# 改善箇所説明図

ウイングヒンジ

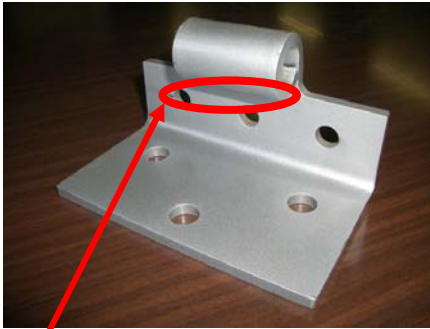
〔 ウイングボデー車において、アルミ製のセンターバーとウイングの最前部及び最後部を締結しているヒンジの強度が不足しているため、当該ヒンジに亀裂が発生し、破断する恐れがある。 〕

全車両、左右最前部と最後部のヒンジを対策品のヒンジに交換する。
